機種 | 三菱 B/NET 照明データ設定ソフトウェア

## 三菱 B/NET 照明データ設定ソフトウェア 記録メディア変更のお知らせ

扱	A	日付	2013 年 10 月	件名	三菱 B/NET 照明データ設定ソフトウェア 記録メディア変更のお知らせ
整理番号	山-1089	三菱電機(株)福山製作所

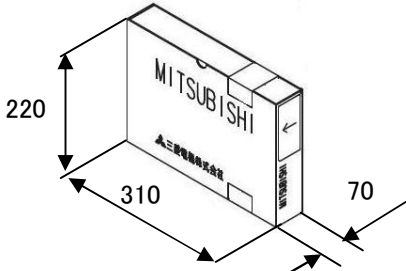
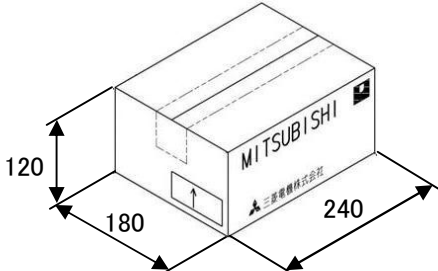
項目	変更前	変更後
記録メディア	フロッピーディスク(FD) 4枚 	コンパクトディスク(CD) 1枚 
ソフトウェアバージョン	Ver1. 0. 2	Ver1. 0. 3
対応 OS ※1. ※2.	Microsoft Windows 98 Microsoft Windows Me Microsoft Windows NT Workstation 4.0 Microsoft Windows 2000 Microsoft Windows XP	Microsoft Windows 98 Microsoft Windows Me Microsoft Windows NT Workstation 4.0 Microsoft Windows 2000 Microsoft Windows XP
Microsoft Excel 対応	Excel97/Excel2000/Excel2002	Excel97/Excel2000/Excel2002 Excel2003/Excel2010
取扱説明書	・同梱	・概要編を同梱 ・詳細編を CD に収録し同梱
包装箱	 箱の組み立て:封緘針	 箱の組み立て:糊付け

3.5 インチフロッピーディスクの生産中止に伴い、記録メディアを変更します。  
記録メディア変更に併せ、Excel2003/Excel2010 対応のソフトウェア、対環境性を向上させた包装箱へ変更します。
